Informe Técnico
Fiscalización de la Accesibilidad
al Espacio Físico
Estadio Nacional de Costa Rica

Abril, 2011

Informe técnico: Diagnostico para la verificación en sitio y valoración sobre las condiciones de Accesibilidad Física en el edificio del nuevo Estadio Nacional de Costa Rica.

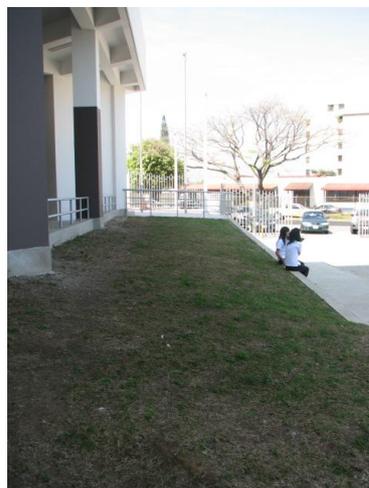
- De la inspección ejercida, se logró verificar que ninguno de los estacionamientos presenta señalización accesible ni rotulación adecuada alguna para indicar la presencia de las alternativas de los estacionamientos reservados para personas con discapacidad.

- *Se estima necesariamente conveniente que los estacionamientos reservados, posterior a su distribución y ubicación dentro de las áreas circundantes al Estadio Nacional, deban cumplir a cabalidad con la normativa técnica en señalización, principalmente en cuanto a la rotulación horizontal de los espacios por medio del símbolo internacional de acceso (figura blanca estilizada de una persona con su ayuda técnica sobre fondo azul), a nivel de piso y con una dimensión no menor de 1m por 1m de superficie.*

- *Asimismo se debe prevenir el uso indebido de estos espacios de estacionamientos reservados, colocando una rotulación vertical con un símbolo de acceso de dimensiones de 20cms por 20cms, al frente de cada plaza, sin obstaculizar el paso peatonal, y a una altura adecuada para que sea percibido desde el asiento del conductor del vehículo. De igual manera, para una percepción visual lejana, se debe rotular verticalmente por medio de postes a una altura superior a 2.20m.*

Figura 1. Textura Guía

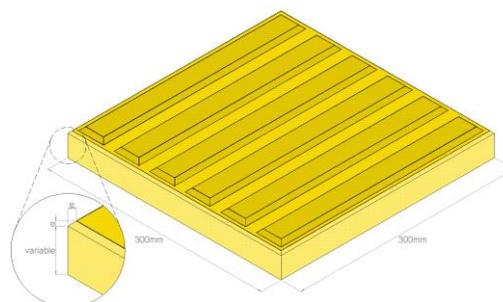
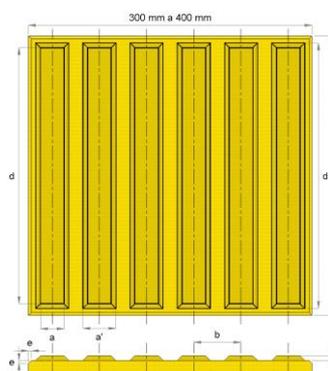
losetas tipo pedrín decorativo, además de ser una superficie firme, aún así presenta obstáculos imperceptibles para personas con discapacidad visual, tales como tapas de cajas de registro pluvial y de aguas negras, e hidrantes y tomas de agua que interrumpen el paso y podrían provocar tanto golpes como caídas.

- Se recomienda trazar el desarrollo de una planificación física en cuanto a los recorridos por los pasillos externos e internos en el Estadio Nacional, en beneficio de las personas con discapacidad, en donde se incorpore el uso de flujos peatonales horizontales accesibles mediante el manejo de señalización táctil a piso con losetas a piso para guía y prevención, tal como lo indica la norma técnica INTE 03-01-17-08, permitiéndole incluso a toda la población desplazarse con seguridad (ver figura 1) y ubicar eficientemente los cambios de dirección en su trayectoria, así como los peligros inminentes (ver figura 2) que se presenten mientras transita de una forma autónoma.

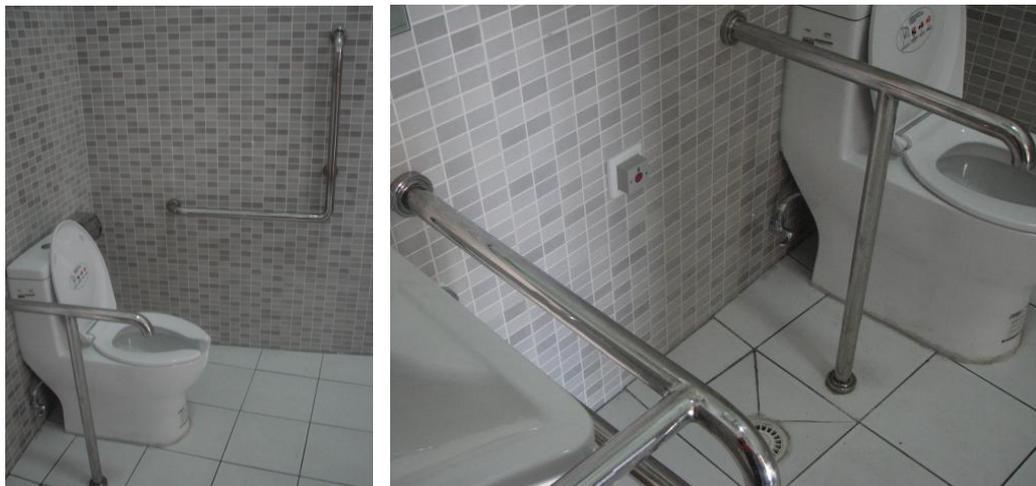
- Otro aspecto a cuidar es el vacío que se produce debajo de las escaleras ascendentes ante la falta de proyección a piso, siendo imperceptibles para una persona con discapacidad visual que use bastón blando o perro guía, y no pueda detectar este elemento en voladizo, provocándole golpes y heridas en su cabeza.

- En el entendido que este elemento de circulación vertical no es universal ni inclusivo para todas las personas, se propone que para una mejor diferenciación cromática entre la huella y contrahuella en cada escalón, se adhiera a la superficie cercana a la arista, y a todo el ancho de la escalera, una banda en papel lija y de tonalidad oscura, que a su vez permita prevenir los resbalones que puede provocar el piso enchapado no antideslizante. Asimismo, para evitar los vacíos en la parte baja o posterior a las escaleras, se recomienda la ubicación de objetos como maceteros de amplia

superficie en su base, o la instalación de un bordillo a 40cms de alto desde el piso, o una baranda de seguridad que haga las veces de un apoyo isquiático (posición semi-sedente o recostada), y como último recurso, la ubicación de mobiliario fijo; cabe señalar que estas recomendaciones son aplicables también en módulos de escaleras externas como internas que llevan hacia las diferentes graderías, como se ve en las siguientes fotografías.

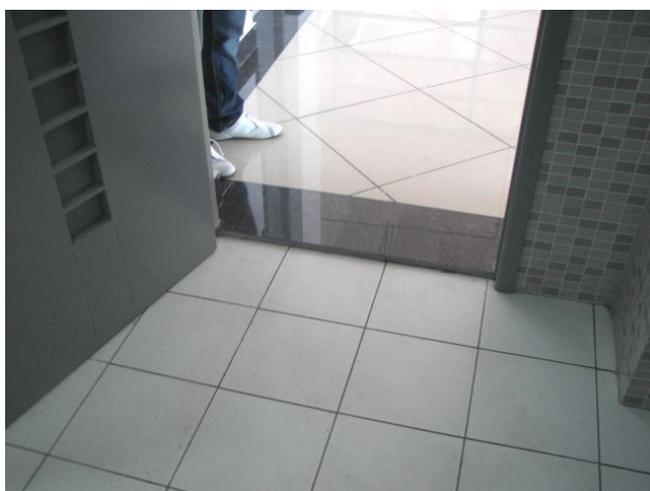
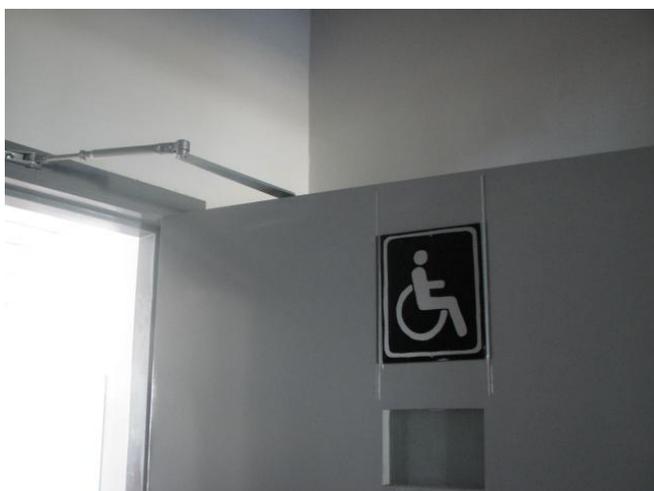
De manera positiva se comprobó la disposición en el interior de los servicios sanitarios inspeccionados, de barras de apoyo laterales ubicadas a 90cms de alto en las paredes de los costados libres de estos recintos, en donde además se pudo verificar satisfactoriamente que se cuenta con una única agarradera en forma de “L”, que sustituye a las agarraderas horizontal y vertical de 90cms de longitud cada una, ubicadas éstas lateralmente al inodoro a una altura de 30 cm por encima de su asiento. Además se evidencia la existencia de un botón de emergencias a 45cms de altura desde el nivel de piso terminado.

Se recomienda retirar la barra de apoyo fija a piso, en forma de “T”, ubicada entre la loza sanitaria del inodoro y el lavamanos, por cuanto disminuye el espacio de transferencia lateral, volviéndose un obstáculo, por lo que se debe sustituir por una barra de apoyo horizontal de tipo abatible o móvil, que es más eficiente para este caso.

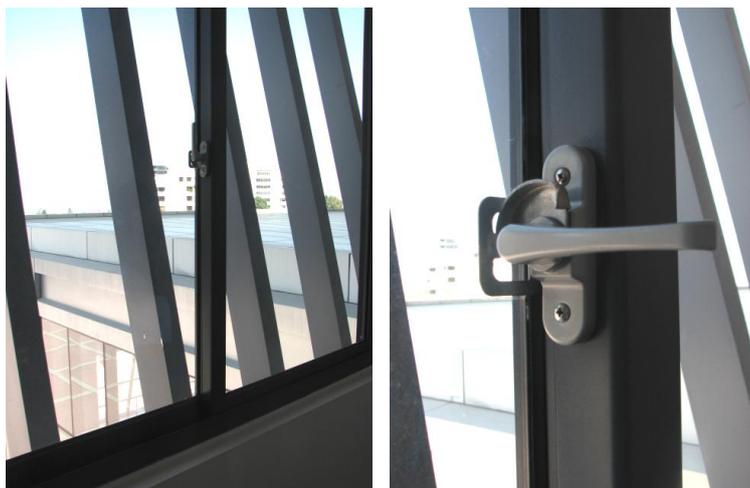
- *La mayoría de las puertas localizadas hacia los exteriores del edificio principal del Estadio Nacional, están confeccionadas con hojas de vidrio en toda su extensión, pero completamente carentes de una adecuada señalización para percibir estas transparencias, así como la ausencia de elementos protectores en su parte inferior en caso de un impacto al vidrio que provoque lesiones, si una persona con su ayuda técnica golpease esta superficie.*

- *Se deben instalar en la parte inferior y a ambos lados de las puertas de vidrio, una placa metálica de 30cms de alto. Igualmente se conmina a señalar todas estas puertas de vidrio en su extensión frontal por medio de una franja de cinta adhesiva en color contrastante o tono mate, de al menos 20cms de ancho, a una altura de 1.50m.*
-

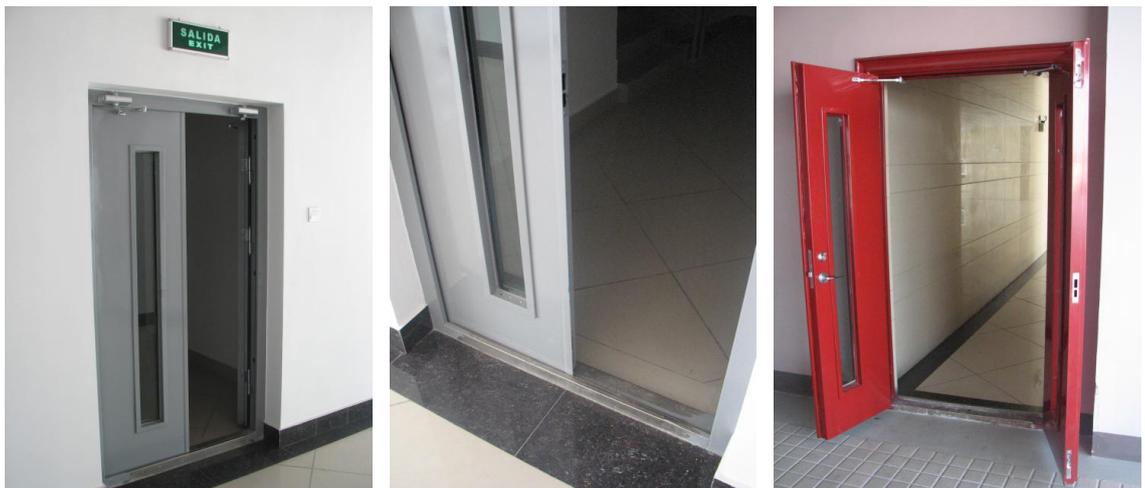
- *Se localizaron las ventanas hacia exteriores y en interiores de oficinas y demás aposentos, ubicadas estratégicamente apropiadas para el aprovechamiento de la luz y el paisaje; sin embargo el zócalo de soporte en donde descansan las ventanas poseen una magnitud que supera el máximo de altura de 82.5cms permitido, por lo que se recomienda que debido a que los controles de las ventanas son accesibles, de tipo palanca, fáciles de operar desde una posición sentada, como se logra ver en fotografías, sean solamente reubicados a una altura nunca superior a 1m desde el nivel de piso terminado, de manera que no se requieran ambas manos para accionarlas*
-
